Istruttoria della Procedura di Valutazione di Impatto Ambientale (V.I.A.)

Istanza per il rilascio del provvedimento di V.I.A. e del Provvedimento Autorizzatorio Unico Regionale (P.A.U.R.) ai sensi dell'art. 27 bis del D.Lgs.152/2006 relativa al progetto per la realizzazione di un impianto di produzione di energia elettrica da fonte fotovoltaica e relative opere di connessione della potenza di picco pari a 7.102,20 kWp in DC e potenza in immissione di 5.850,00 kW in AC, nel Comune di SCAMPITELLA (AV), località "Migliano"

Proponente: CHISOLAR ENERGY S.r.l., Rotonda Giuseppe Antonio Torri 9, Bologna
P.E.C.: chisolar.energy@legalmail.it

CUP 9129

Figura 3: inquadramento territoriale del sito di impianto, del tracciato del cavidotto di connessione e dei relativi recettori su orto foto plana estratta da Google Earth.

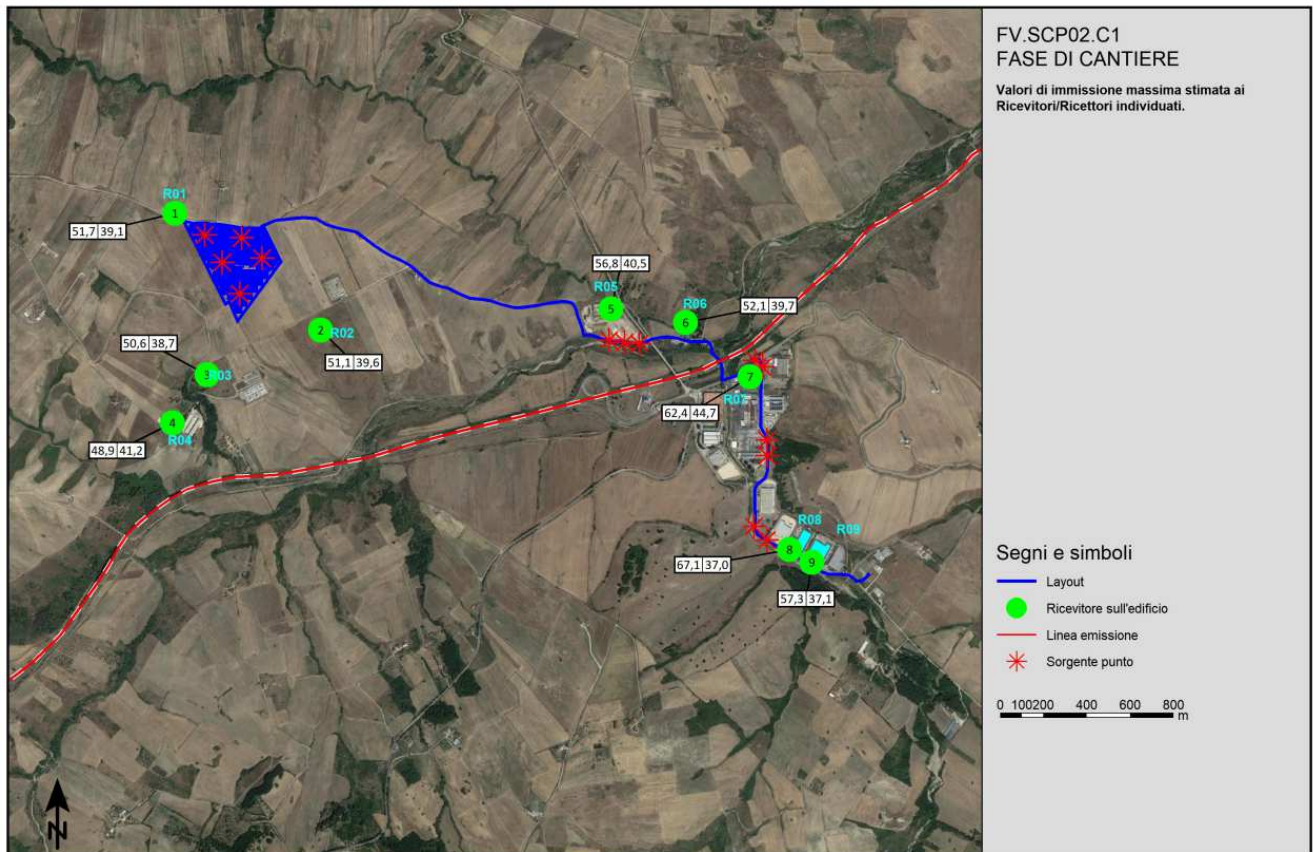
- rispetto a quanto riportato sulla componente rumore e vibrazioni dello SIA:
1. produrre uno studio previsionale dell'impatto acustico generato (anche in relazione agli strumenti di pianificazione comunale e/o regionale vigenti in materia) durante la fase di cantiere dell'impianto descrivendo ed indicando su una planimetria in scala adeguata, i recettori presenti, la loro tipologia e la distanza dai punti di misurazione prescelti;

I risultati ottenuti dimostrano come la rumorosità prodotta dal cantiere non ingenera particolari problematiche di superamento dei limiti su tutti i recettori. Infatti, in relazione ai 9 recettori sensibili individuati e alla stima previsionale eseguita, la condizione di maggiore disagio è rappresentata dall'esecuzione delle fasi di lavorazione previste per il cavidotto ipotizzate in svolgimento nei pressi dei recettori sensibili individuati in prossimità del tracciato, per alcuni dei quali l'immissione acustica (nel periodo di riferimento diurno) raggiunge valori di poco inferiori al limite dei 70 dB(A) stabilito dalla legislazione vigente.

Oggetto di richiesta di chiarimenti richiesti in CdS del 12.11.2022

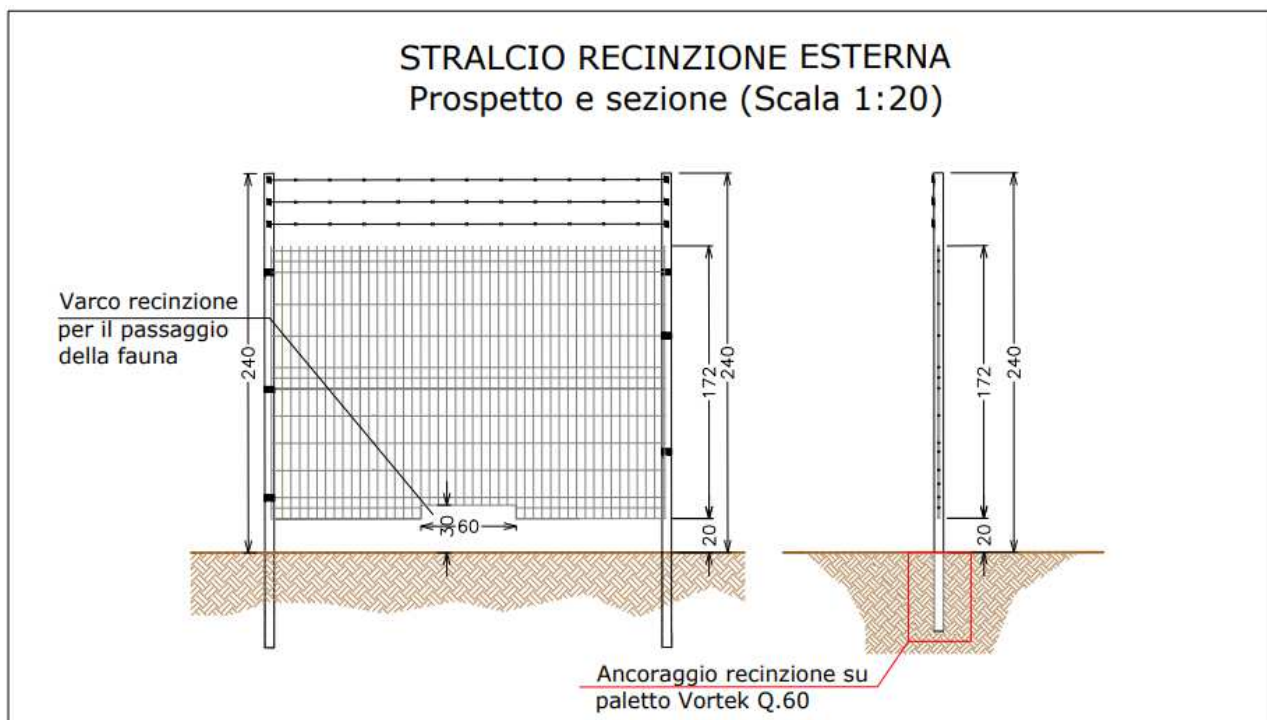
Il proponente ha riscontrato solo in parte la richiesta n.9, manca la parte sulla componente microclima.

- alcuna valutazione è stata effettuata dal proponente in relazione alla componente microclima e dei possibili impatti non solo a livello di sito, ma anche delle aree limitrofe, tenendo conto di quanto evidenziato dalla recente letteratura di settore che attribuisce, agli impianti fotovoltaici la capacità di creare un effetto "Isola di Calore"; si ritiene infatti che non possano essere trascurati gli effetti microclimatici determinati dalla separazione di fatto che si genera fra l'ambiente al di sopra e quello al di sotto dei pannelli, sia nel periodo invernale che estivo, tra cui ad esempio il riscaldamento dell'aria, le modificazioni chimico-fisiche subite dal suolo, le interferenze con fauna e avifauna; integrare lo SIA in tal senso;

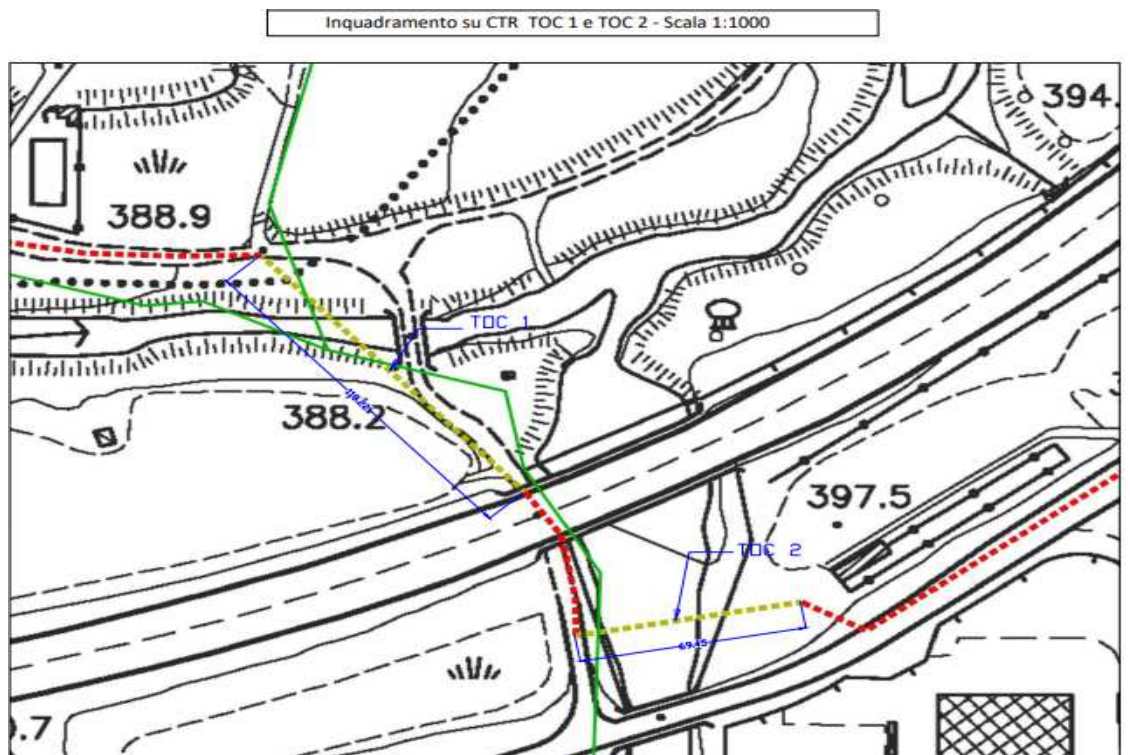
dall'intervento con tecnica T.O.C., unitamente alle valutazioni degli impatti su tutte le componenti ambientali riferite a tale modifica progettuale.”

Vista la modifica progettuale di cui si prende atto in sede di CdS del 18.01.2023 conseguente alla nota prot. n. 0035531 del 28/12/2022 dell'Autorità di Bacino Distrettuale dell'Appennino Meridionale con cui, unitamente al parere favorevole di competenza, si prescrive la modifica progettuale del superamento delle intersezioni n. 2 e n. 3 del corso d'acqua interessato con la tecnica T.O.C. *“in quanto è evidente, in particolar modo per l'intersezione n. 2, che l'attraversamento non è in sicurezza idraulica quindi lo staffaggio del cavidotto al ponte esistente non è attuabile”*

Con nota Prot. CE_S003/2023 FS/MM inviata con pec del 31.01.2023 acquisita al prot. reg. n. 52793 in pari data, la Società ha provveduto a produrre quanto richiesto e ad aggiornare il layout di progetto su catastale e su ortofoto.

In merito agli impatti su tutte le componenti ambientali riferite a tale modifica progettuale la Società segnala che la realizzazione dei due tratti di cavidotto in TOC non determinerà alcuna alterazione morfologica in quanto le aree ove verranno realizzati gli scavi temporanei per il posizionamento della macchina di spinta sono pianeggianti, e al termine dell'esecuzione dei lavori verrà ripristinato lo stato dei luoghi. La posa del cavo in TOC, avvenendo mediante trivella teleguidata, non richiederà l'esecuzione di scavi e, quindi, l'assetto morfologico sarà preservato. Per quanto attiene la vegetazione, si fa presente che lo scavo per il posizionamento della macchina che eseguirà la TOC per il superamento del torrente Calaggio verrà eseguito a ridosso del sedime della strada esistente. Nel caso della toc sul Vallone la Scafa la macchina verrà posizionata su una radura di incolto. Pertanto, la realizzazione delle due toc non comporterà alterazioni all'assetto botanico. Inoltre, essendo il cavo interrato e realizzato in subalveo non si determineranno impatti di tipo percettivo e interferenze con l'idrografia superficiale. In conclusione, la realizzazione delle due TOC non determina impatti di tipo ambientale e paesaggistico.
